Opinia Nr 007030

Opiników przeprowadzonych oględzin - ekspertyzy urządzeń grzewczo-kominowych

w budynku przy ul. Duracza nr 9/5 w Wałbrzychu

SKIC ORIENTACYJNY

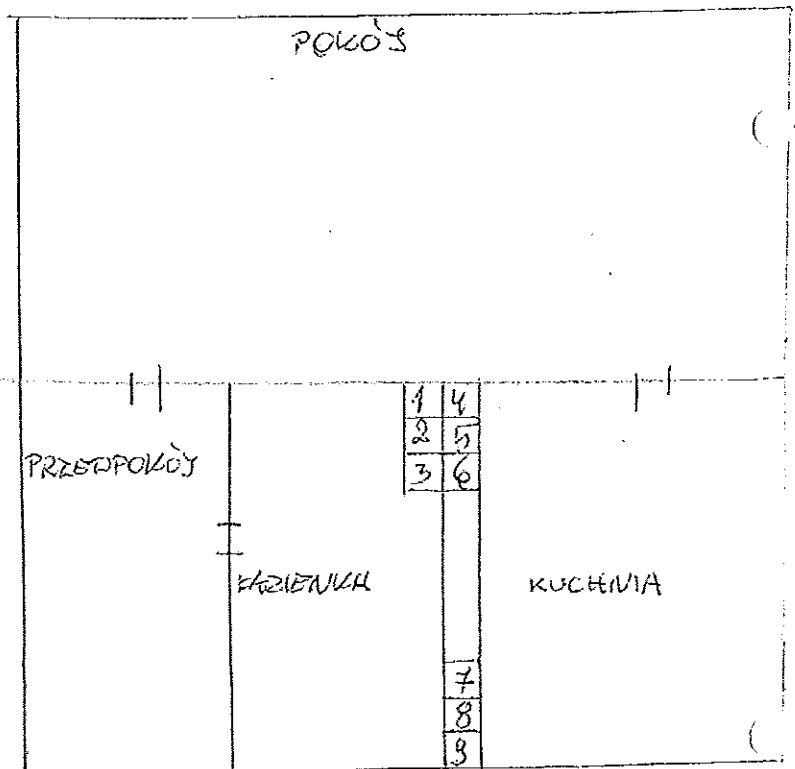
1. Przewód kominowy nr 4 może być przeznaczony dla gazowego podgrzewacza wody-jednostki, przewód nr 3 dla wentylacji łazienki a przewód nr 9 dla wentylacji kuchni.
2. Dla prawidłowego funkcjonowania urządzeń kominowych zapewnić należy napływ powietrza z zewnętrz poprzez urządzenia nasierenne. Istniejące 2 male nawiewniki w oknach PCV to za mało.

Przewody 2, 5, 8 zbiorcze
